DODATEK č. 1

na veřejnou zakázku s názvem: „II/101 Obříství“

DODATEK č. 1

Změnový list

Obr.č.1 – sonda KS 1 se zastiženou původní sanací

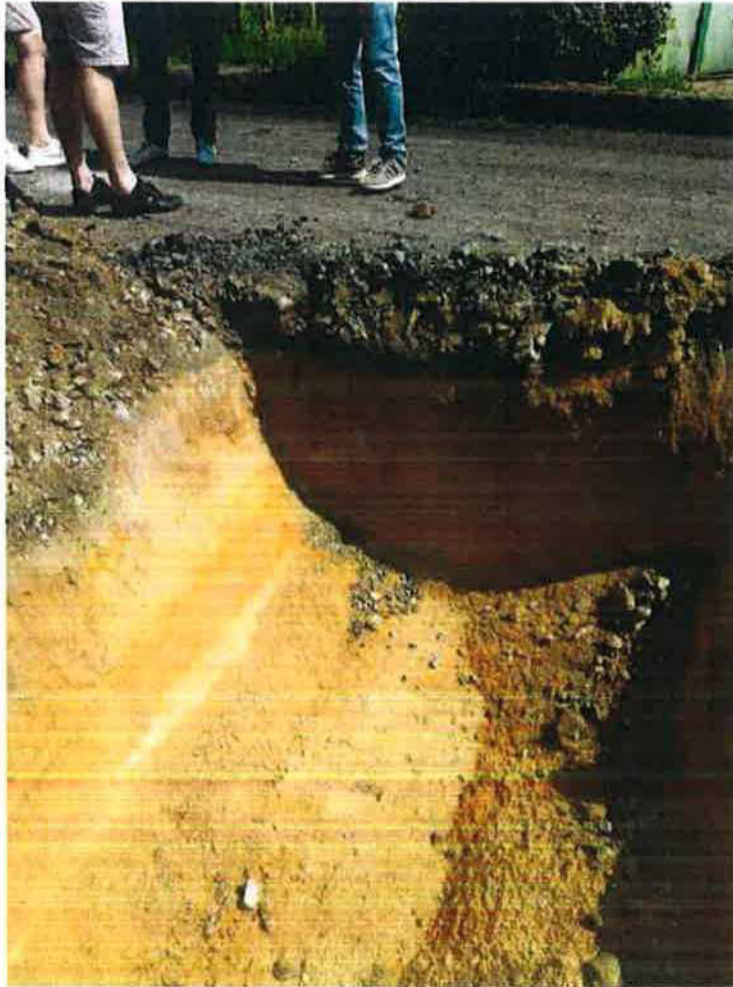
Pro potřeby vyhodnocení byly provedeny celkem dvě sondy. První sonda KS1 byla provedena naproti objektu kamenictví asi uprostřed stávající zárubní zdi. Tato sonda byla umístěna v morfologicky nejnižším bodě komunikace.

Tento způsob úpravy zemní pláně bude vhodné provést v místech, resp. v úseku kde bude zastižena staré sanace.

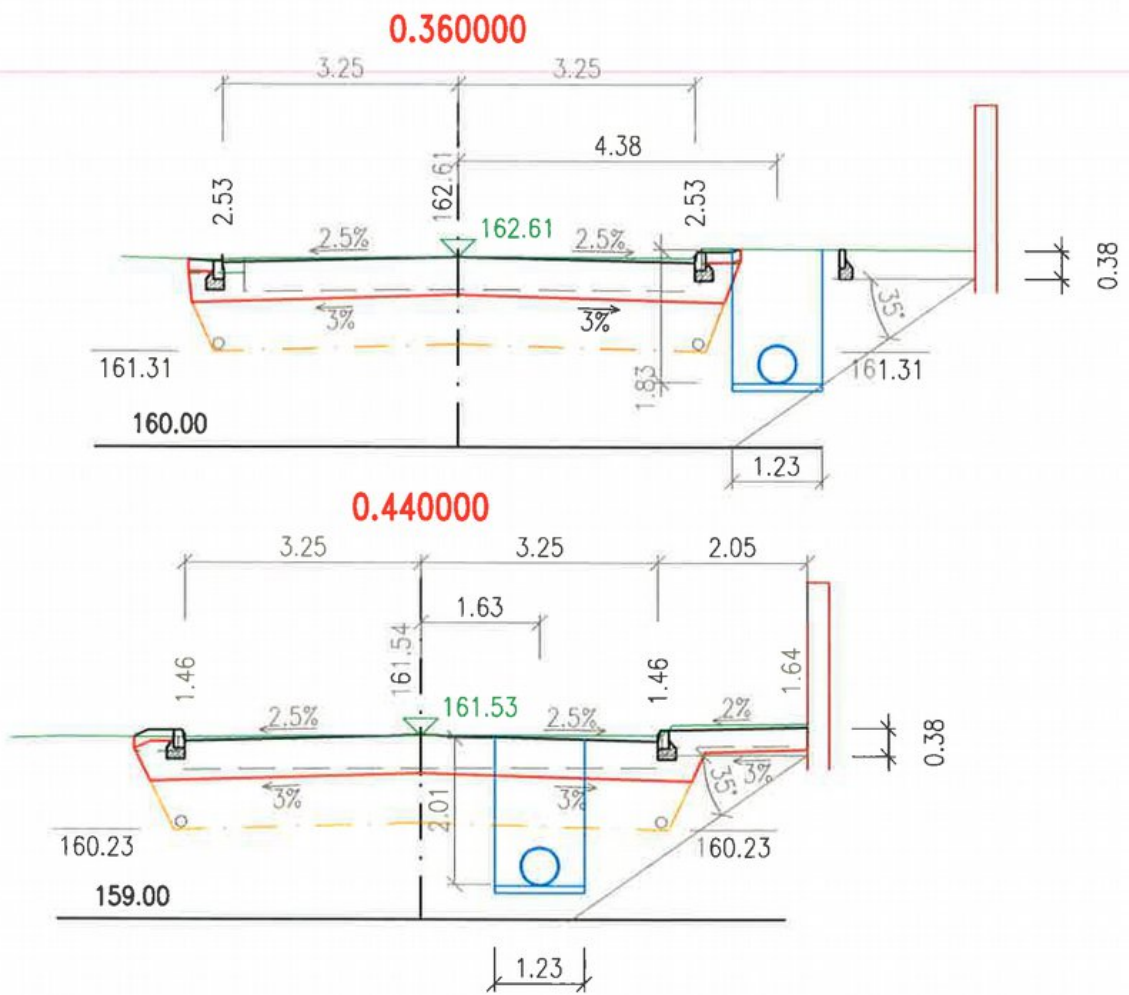
Zhotovitel provedl lokální odkopání základu opěrné zdi v úseku km 0,410 – 0,510. Zároveň bylo sondou v km 0,440 zjištěna geologická stavba podloží zdi (viz výše). Z místních zdrojů bylo zjištěno, že opěrná zeď neobsahuje žádné kotvící prvky do zásypu (nejedná se vyztužený svah se svislým lícem a obkladem z tvarovek, jak předpokládal zhotovitel PDPS). Z výše uvedených skutečností, se lze důvodně obávat, že při výkopu rýhy pro obnovu kanalizace může dojít k poškození opěrné zdi případně její destrukci.

Na základě těchto skutečností AD navrhuje posun kanalizace do středu přilehlého jízdního pruhu, čímž by vznikl dostatečný odstup rýhy od opěrné zdi.
